# 泊発電所 3 号炉 耐津波設計方針について (管路解析の妥当性に係る指摘事項回答)

令和6年8月27日  
北海道電力株式会社

# 1. 審査会合指摘事項に対する回答(指摘事項 230202-08 )

## 2. 審査会合指摘事項に対する回答(指摘事項 231031-01)

### 3号炉放水ピット流路縮小工の三次元解析と一次元解析に各損失係数を適用した水位時刻歴波形の比較 (模擬波①※2)

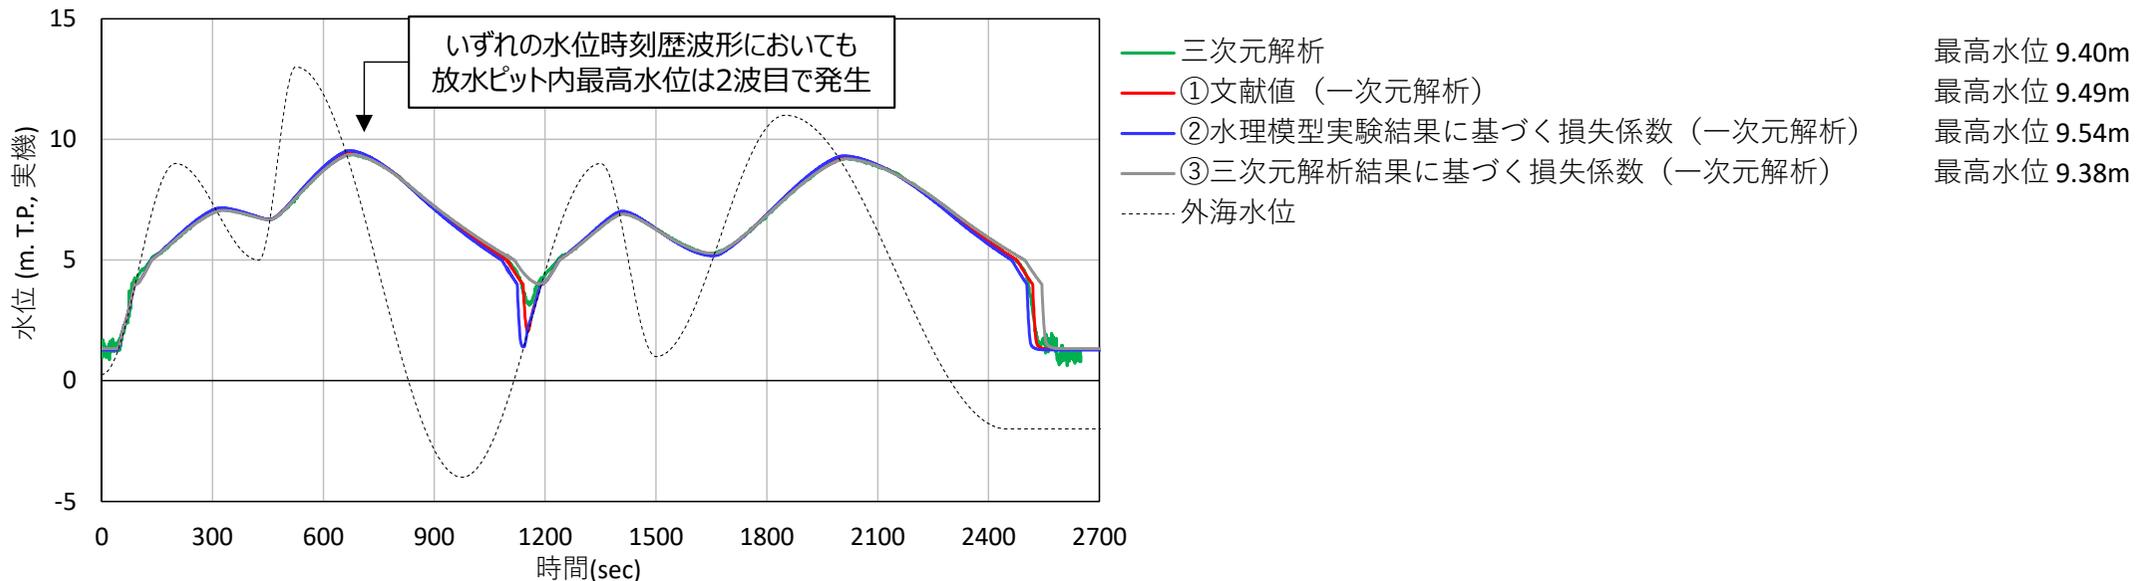
- 一次元解析と三次元解析との水位時刻歴波形の比較により、一次元解析が泊発電所に短い間隔で繰り返し来襲する津波の特徴を踏まえた水位時刻歴波形を適切に評価できることを確認する。
- 一次元解析に「①文献値」、「②水理模型実験結果に基づく損失係数※1」及び「③三次元解析結果に基づく損失係数※2」の各損失係数を適用した水位時刻歴波形を、三次元解析の水位時刻歴波形と比較したものを下図に示す。
- いずれの解析結果においても、水位時刻歴波形は概ね一致することを確認した。
- P.7,8の損失係数の相違を考慮した場合でも一次元解析が泊発電所に短い間隔で繰り返し来襲する津波の特徴を踏まえた放水ピット内の水位時刻歴波形を適切に評価できることを確認した。
- 以上より、文献値を適用した一次元解析は、泊発電所の津波の特徴を踏まえた放水ピット内の水位時刻歴波形を適切に評価できると判断した。
- また、非定常流による一次元解析モデルの確認結果を参考資料1に示す。

3号炉放水ピット流路縮小工の損失係数の比較

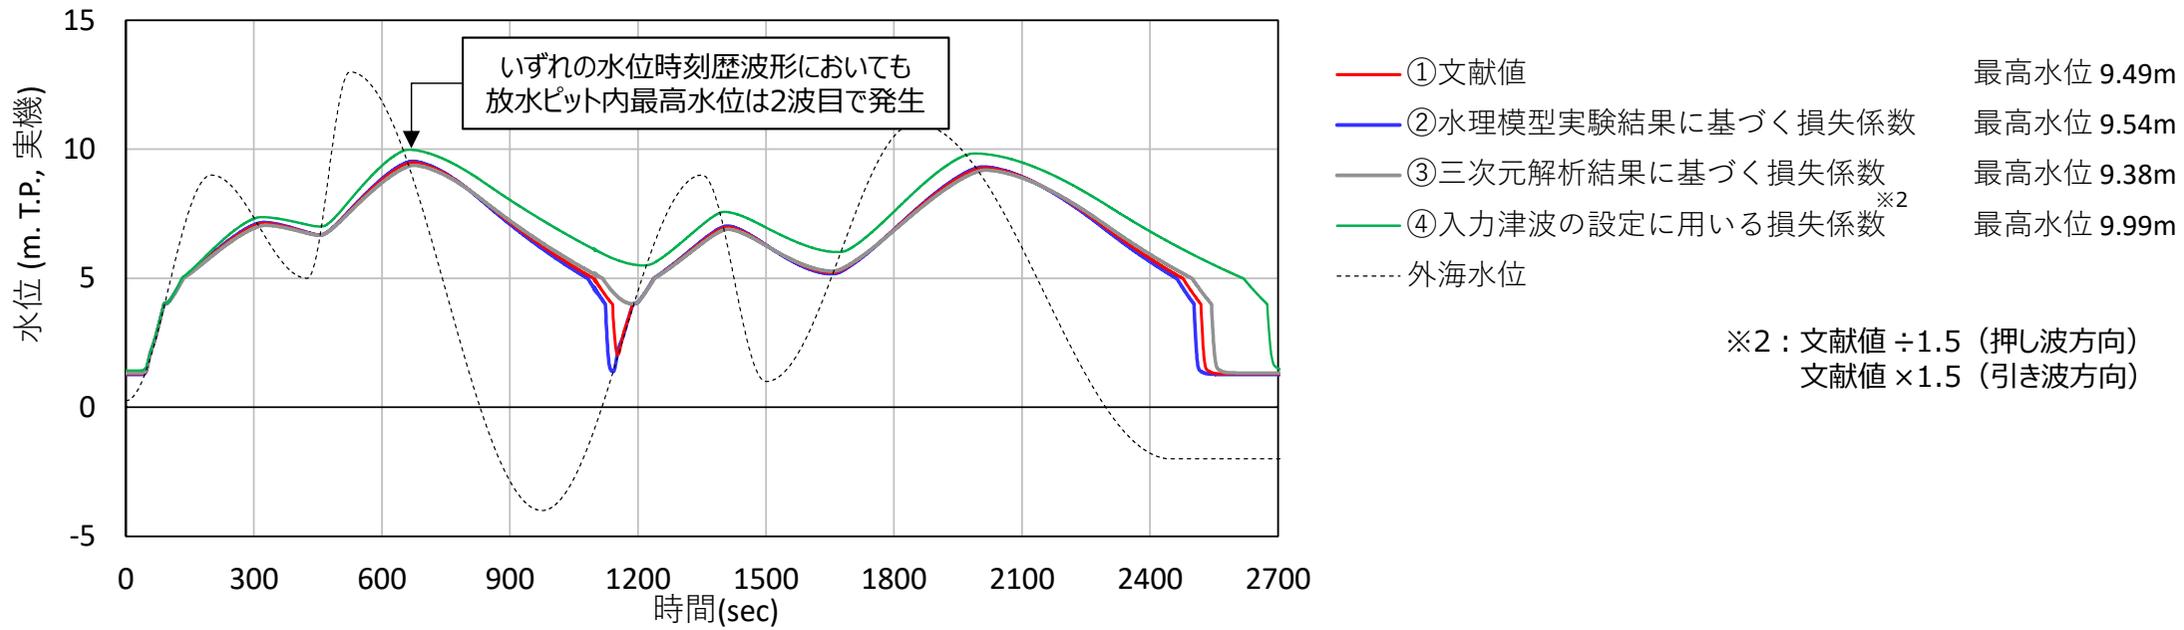
- Ⅱの確認より損失係数が水位時刻歴波形へ与える影響が小さいことを確認したものの、放水ピットの最高水位には若干の差が生じることから、文献値との相違を踏まえて、裕度を持った損失係数の設定を行う。
- 文献値、水理模型実験及び三次元解析で得られた損失係数は、下表のとおりとなったことから、入力津波の設定に用いる損失係数については、文献値を基本とし水理模型実験及び三次元解析の定常流から算出された損失係数の値を包絡するように保守的に設定する。
- 押し波方向に関して、文献値 (4.665) が、水理模型実験結果 (4.38~4.46) よりも大きな値であり、津波が入りにくい非保守的な設定であることから、入力津波の設定に用いる損失係数は、水理模型実験よりも十分小さい (津波が入りやすい) 設定とするために、「文献値 ÷ 1.5」とする。
- 引き波方向に関して、文献値 (4.869) が、三次元解析結果 (5.36~5.42) よりも小さな値であり、津波が出やすい非保守的な設定であることから、入力津波の設定に用いる損失係数は、三次元解析よりも十分大きい (津波が出にくい) 設定とするために、「文献値 × 1.5」とする。

文献値 ÷ 1.5

文献値 × 1.5

1号及び2号炉取水路流路縮小工の流れ方向概要図

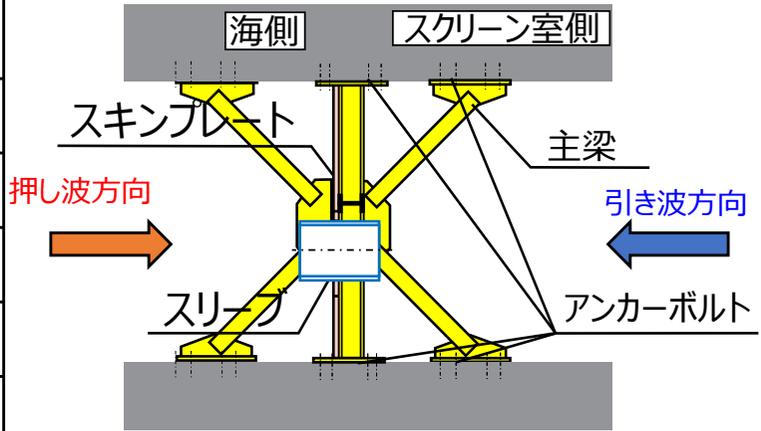
- 押し波方向は流量及び構造体（主梁）有無の影響は小さく、損失係数は1.94～2.01となった。
- 引き波方向は押し波方向よりも損失係数が小さいものの、流量及び構造体（主梁）有無の影響は小さく、損失係数は1.74～1.86となった。
- 押し波方向の流れでは、スキンプレートに沿って流路縮小工の突き出し部に向かう戻り流れが発生しており、一般的な急縮部よりもスリーブ内でより収縮し拡大することになるため、損失係数が大きい値となっている。詳細についてはまとめ資料の添付資料27（流路縮小工における損失水頭の評価方法の検証）3.4項参照。

1号及び2号炉取水路流路縮小工の水理模型実験を模擬した一次元解析モデル

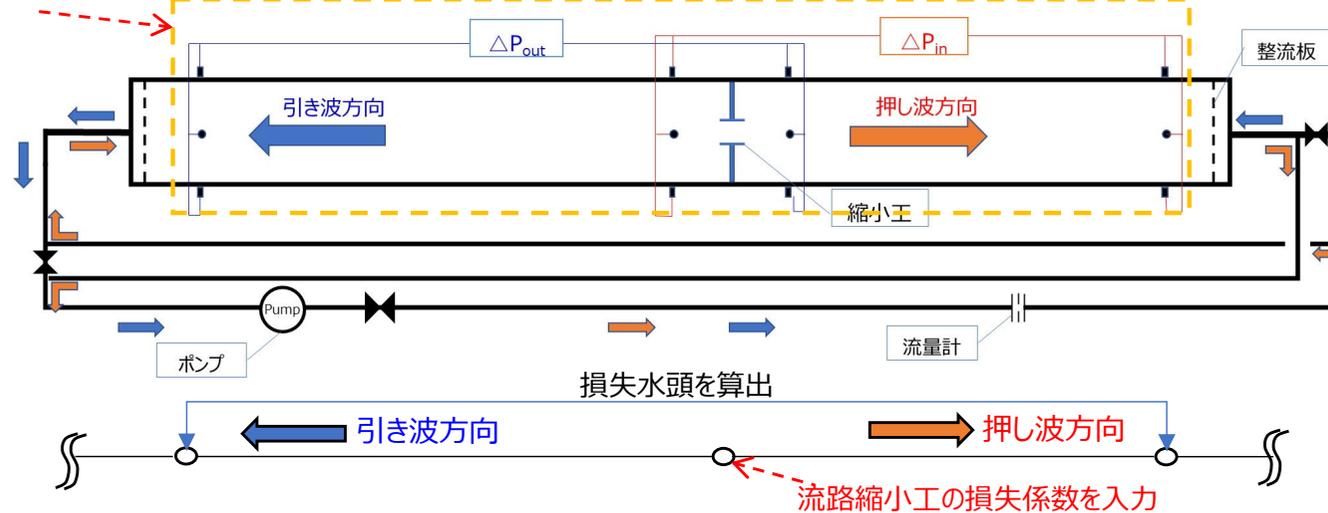
- 水理模型実験で得られた損失係数を入力した一次元解析モデル（解析条件は下表のとおり）を用いて、水理模型実験結果と損失水頭を比較した。
- 水理模型実験及び一次元解析で求めた流路縮小工前後の損失水頭を比較した結果、同程度であり、整合することから、一次元解析による損失水頭評価が妥当であることを確認した。

損失係数を変化させた場合の一次元解析による1号及び2号炉取水ピットスクリーン室の水位時刻歴波形 (波源A, 防波堤損傷なし)

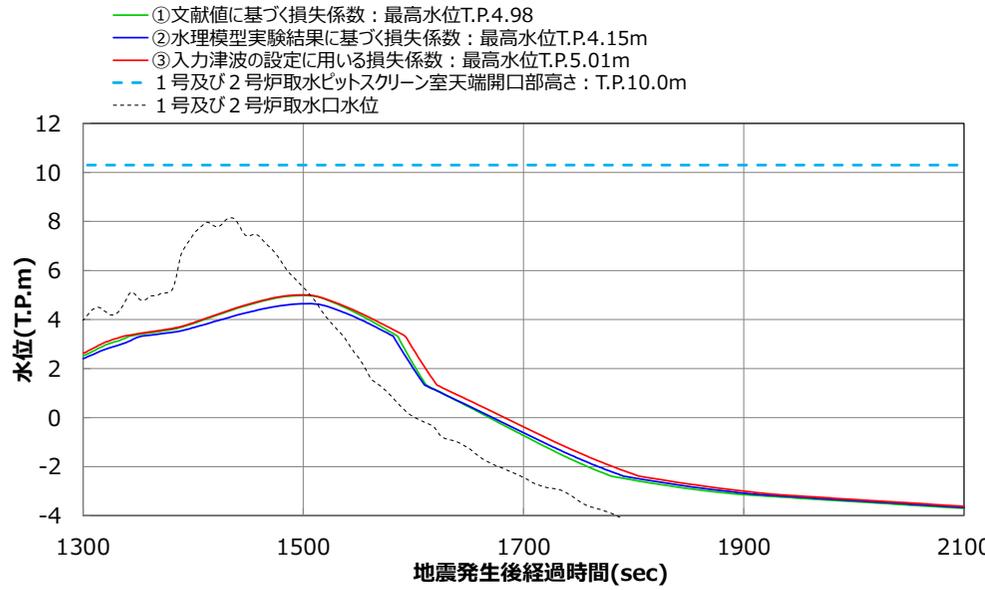
- 水理模型実験で得られた損失係数は、押し波方向は1.94~2.01, 引き波方向は1.74~1.86となったことから、入力津波の設定に用いる損失係数は、文献値※1を基本とし、水理模型実験で得られた値を包絡するように保守的に設定する。
- 押し波方向は、文献値※1から算出される損失係数 (1.426) が、実験結果 (1.94~2.01) よりも十分小さく、津波が入りやすい保守的な設定であることから、1.426を使用する。
- 引き波方向は、文献値※1から算出される損失係数 (1.426) が、実験結果 (1.74~1.86) よりも小さな値であり、津波が出やすい非保守的な設定であることから、実験結果 (1.74~1.86) よりも十分大きい (津波が出にくい) 設定とするために、1.5倍の値として2.139を使用する。
- 一次元解析により①文献値に基く損失係数, ②水理模型実験に基づく損失係数, ③入力津波の設定に用いる損失係数を用いて1号及び2号炉取水ピットスクリーン室水位を確認した結果, ①, ②より③の水位が高くなり, 保守的な結果となることを確認した。(右下図)

非定常流による一次元解析モデルの確認 (一次元解析モデルの変更)

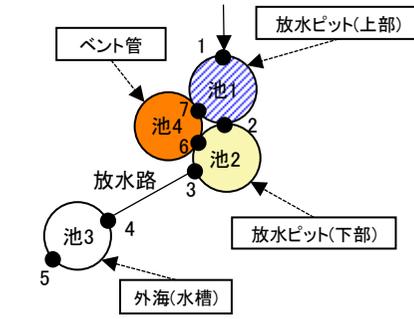
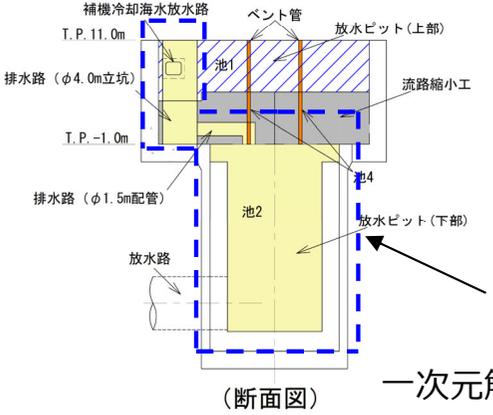
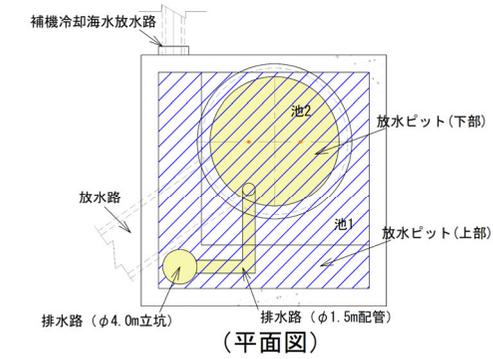
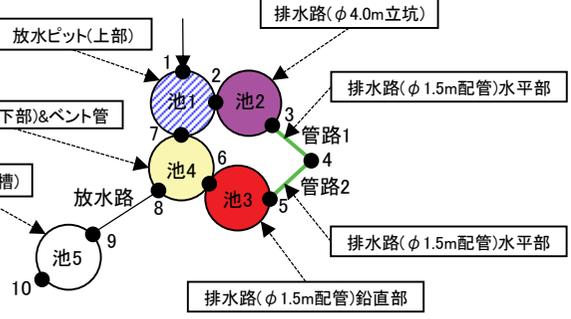
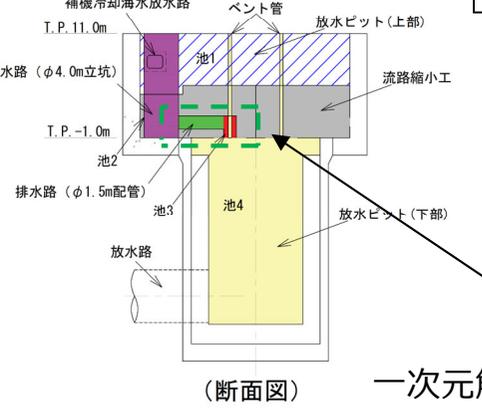
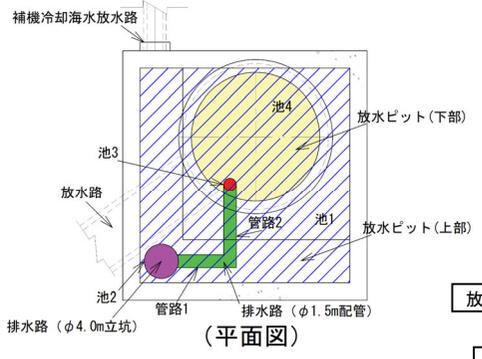
- 一次元解析モデルを下図に、水位時刻歴波形の図を次頁に示す。
- 三次元解析と一次元解析について、模擬波①の放水ピット内の水位時刻歴波形を比較した結果、最高水位については概ね一致したものの、放水ピット内水位が排水路（配管部φ1.5m）まで低下すると、一次元解析の方が水位低下が速くなることを確認した。
- 排水路（配管部φ1.5m）の水位の低下が速い場合、短い間隔で繰り返し来襲する泊発電所の津波の特徴を考慮すると、水位低下後に来襲する津波の水位上昇量を低く評価してしまう可能性があるためモデルの変更を行った。
- 水位低下が速くなる要因は、変更前のモデルが、左下図に示す通り、放水ピット（下部）～排水路（配管部φ1.5m）～排水路（立坑部φ4.0m）に至る経路を一つの池モデルで表現していたことであった。
- そのため、変更後のモデルは、三次元解析と同様に排水路（配管部φ1.5m）の水平部が自由水面を有する流れとなること、流路縮小工下端で生じる滝落とし状態となることを再現可能となるように見直した（詳細はまとめ資料の添付資料27（流路縮小工における損失水頭の評価方法の検証）参考資料7参照）。

池モデルから管路モデルに変更

3号炉放水ピット流路縮小工の三次元解析，一次元解析（変更前）及び一次元解析（変更後）の水位時刻歴波形の比較（模擬波①）

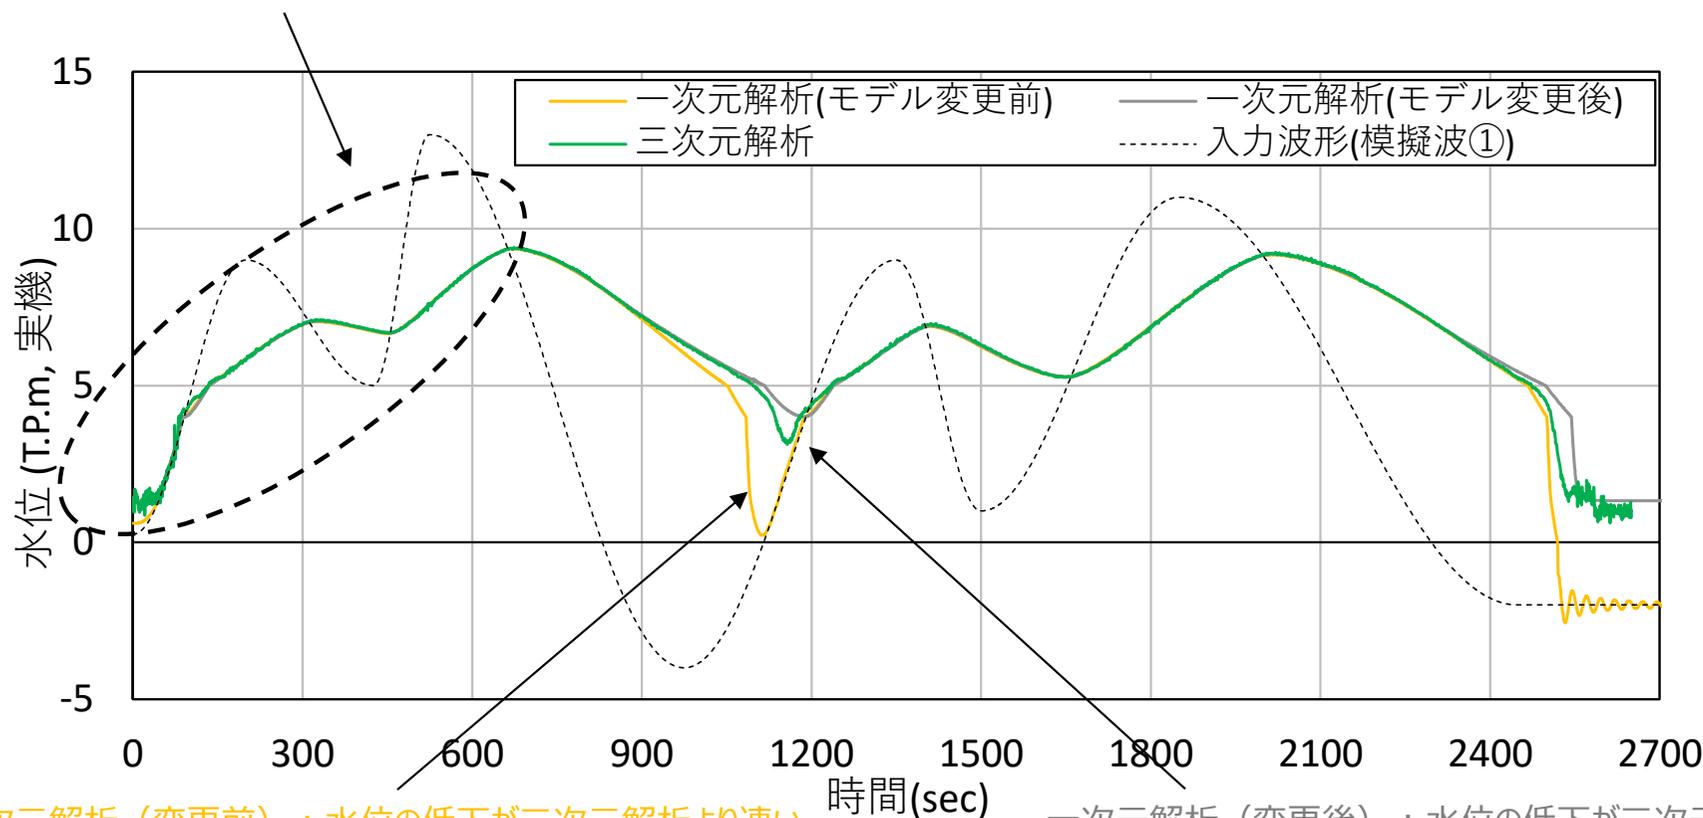
- 三次元解析並びに一次元解析（三次元解析結果に基づく損失係数）のモデル変更前及びモデル変更後の水位時刻歴波形（模擬波①）を以下に示す（模擬波②～④の結果はまとめ資料の添付資料27（流路縮小工における損失水頭の評価方法の検証）参考資料7参照）。
- 一次元解析モデルの変更を行った結果、三次元解析と水位低下の挙動が概ね一致することを確認した。

一次元解析（変更後）：水位の低下が三次元解と概ね一致

3号炉放水ピット流路縮小工の三次元解析と一次元解析の放水ピット内の水位時刻歴波形の比較（模擬波①）

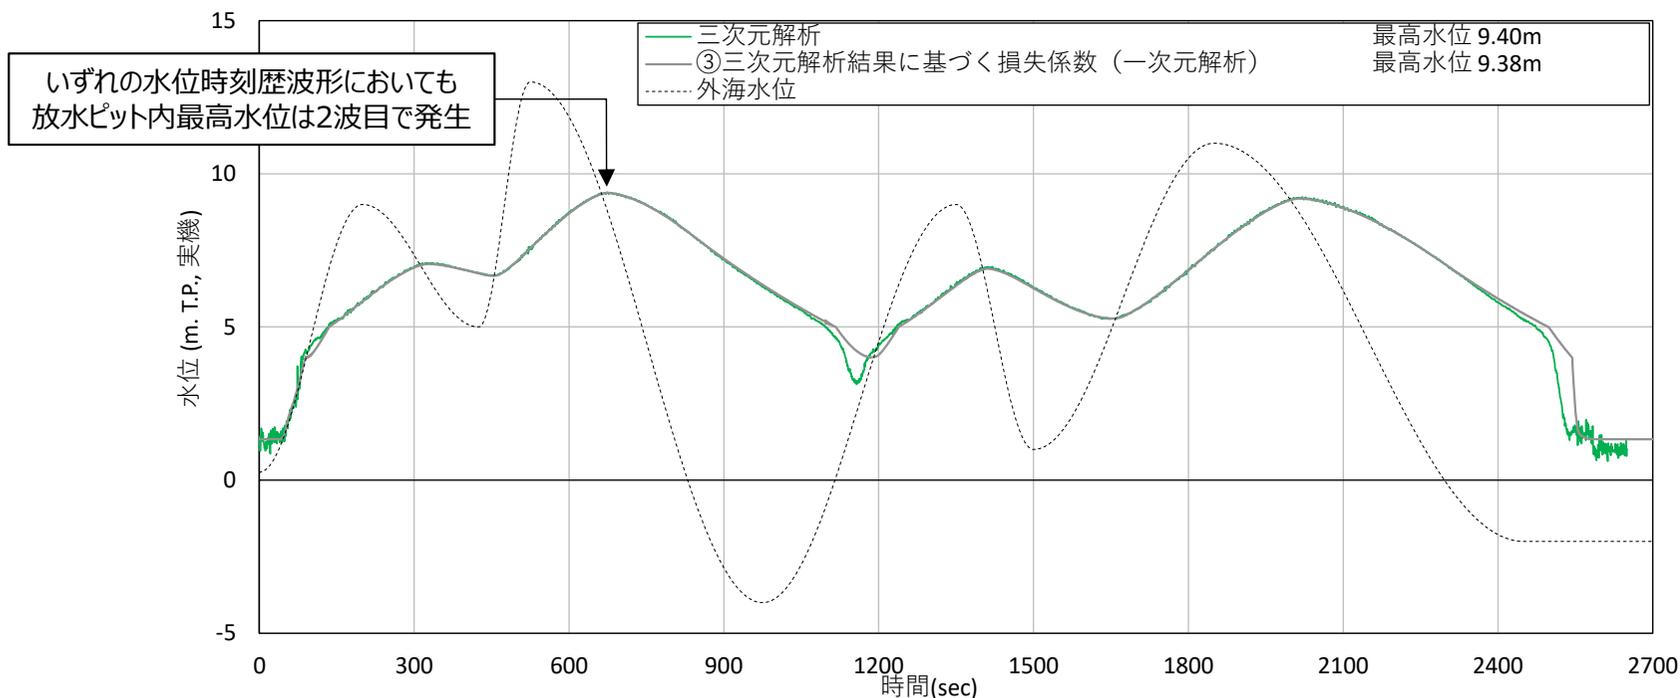
- 三次元解析と一次元解析（三次元解析結果に基づく損失係数）※1に非定常流※2（模擬波①）を入力し、放水ピット内の水位時刻歴波形を比較した結果を以下に示す。

- 三次元解析と一次元解析の放水ピット内の水位時刻歴波形は、概ね一致することを確認した。
